改善箇所説明図①

基準不適合発生箇所

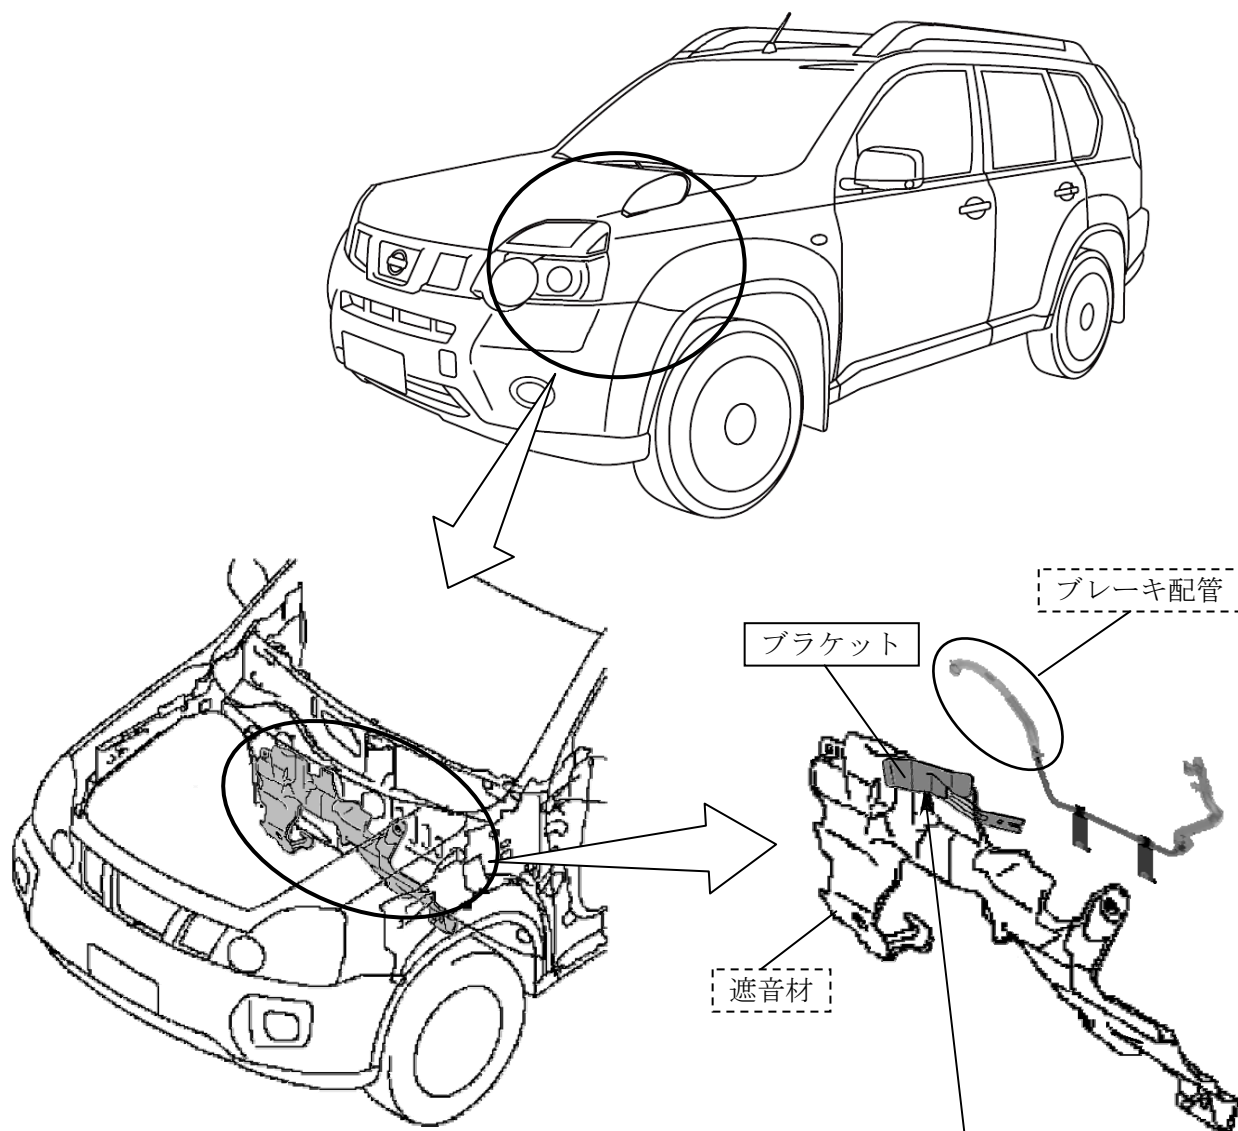
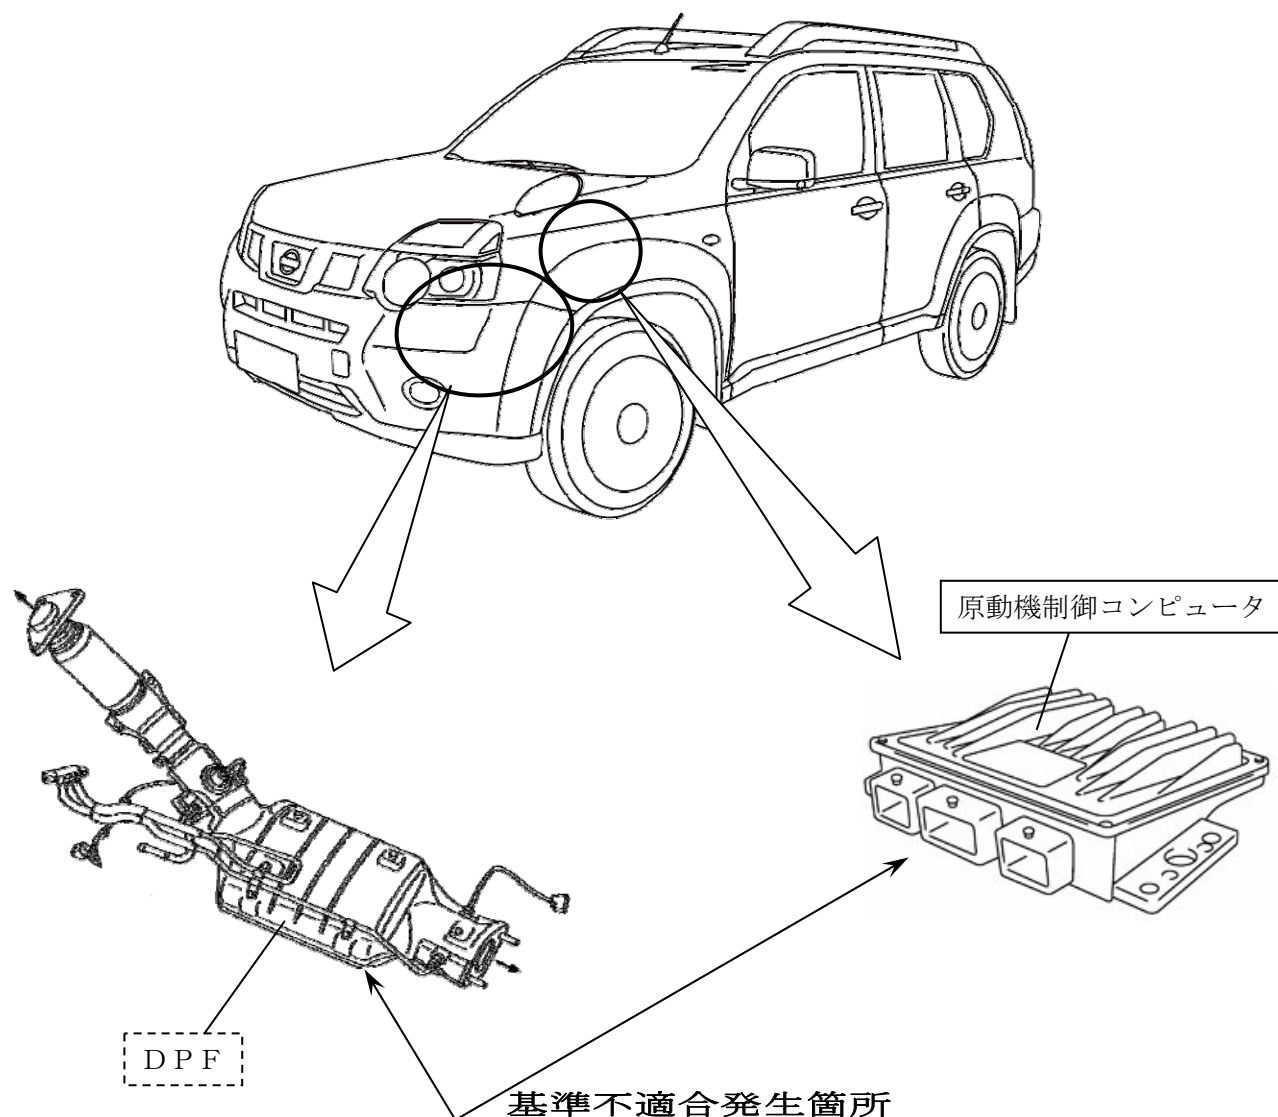
ディーゼルエンジン搭載車において、エンジンルーム内の遮音材の固定方法が不適切なため、ブレーキ配管の組付け角度によっては、ブレーキ配管により遮音材がエンジン側に押されているものがある。そのため、そのままの状態で使用を続けると、エンジンの熱により遮音材が軟化して更にエンジン過給器に近づくものがあり、最悪の場合、過給器の熱により遮音材が焼損するおそれがある。

全車両、当該遮音材を固定するブラケットを追加するとともに、インシュレータの部分焼損、または、ブレーキ配管の溶損が認められる場合は、当該インシュレータ、または、当該ブレーキ配管を新品と交換する。

改善箇所説明図②

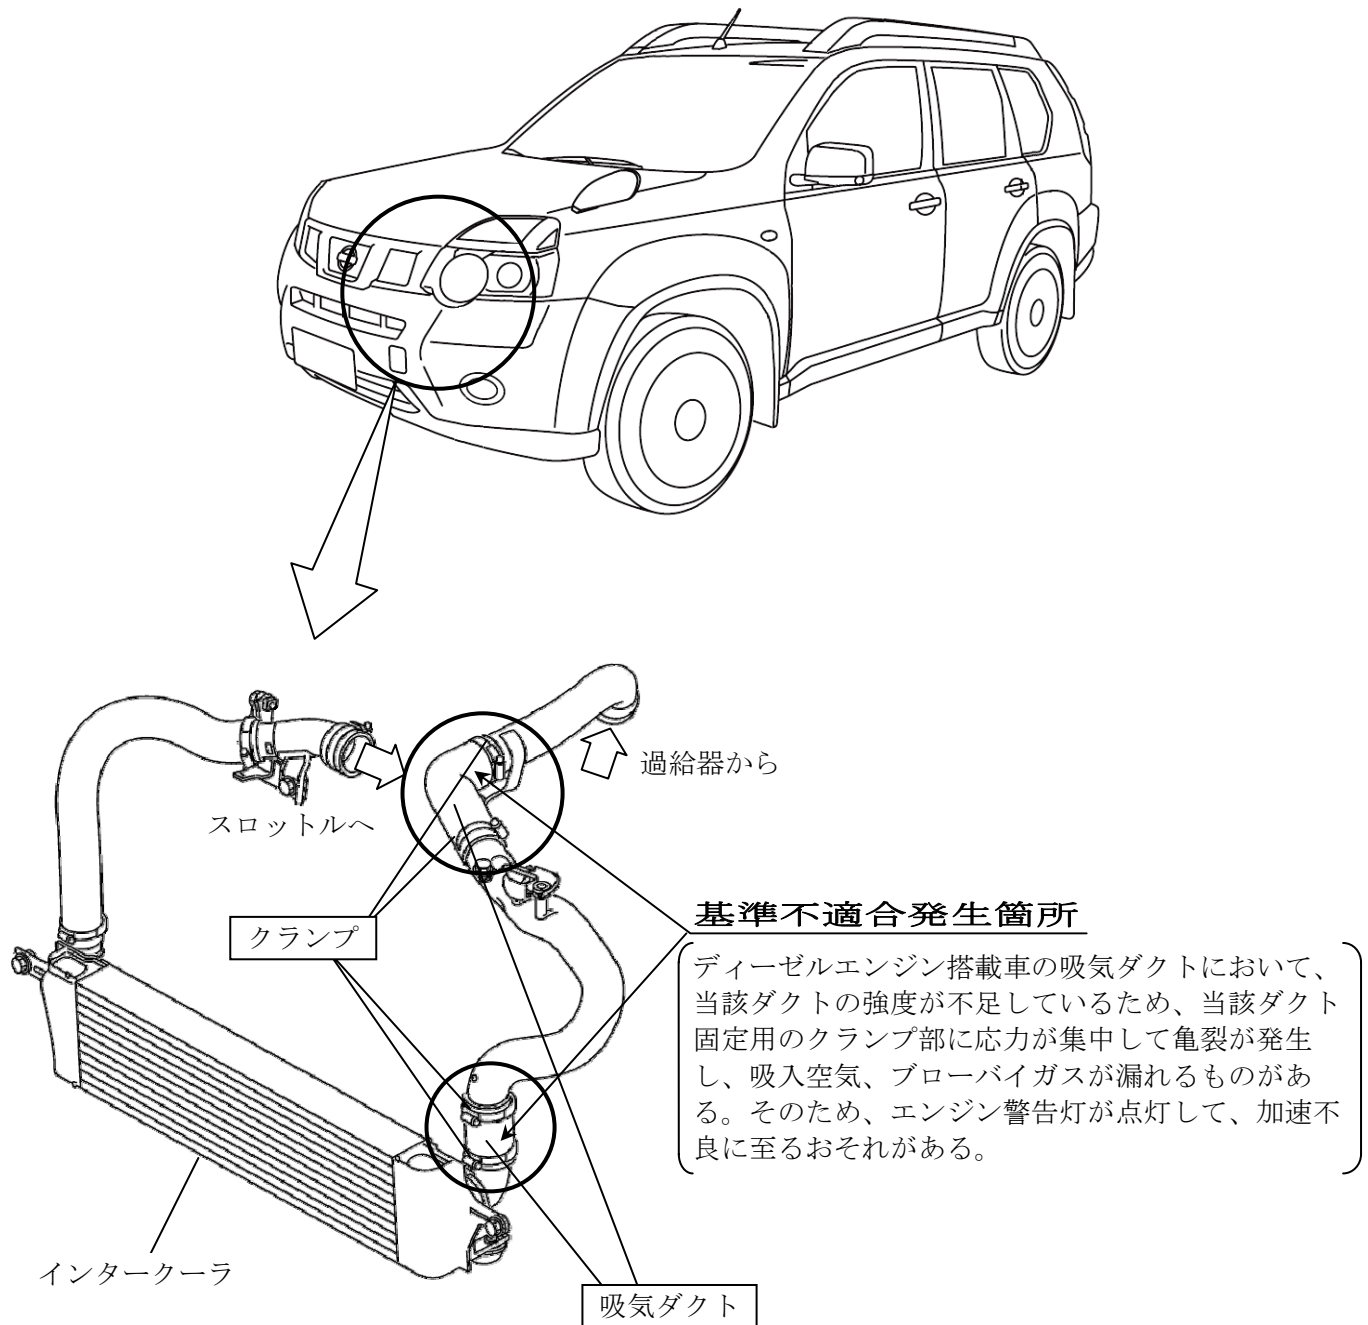
ディーゼルエンジン搭載車のDPF（ディーゼル粒子状物質除去装置）のエンジン制御コンピュータにおいて、PM（黒煙等からなる粒子状物質）除去の制御が不適切なため、短時間の走行を繰り返した場合、PMが多量に堆積するものがある。また、PMが多量に堆積して再生禁止領域に達しているにも関わらず制御が不適切なため、自動再生（捕集した粒子状物質の燃焼除去）が行なわれる。そのため、そのままの状態で使用を続けると、PMが多量に堆積した状態で自動再生が行なわれてDPFが高温となり、最悪の場合、DPFが破損して黒煙が排出されるおそれがある。

全車両、当該エンジン制御コンピュータのプログラムを修正するとともに、DPFを点検して損傷のおそれがある場合には、DPFを新品と交換する。
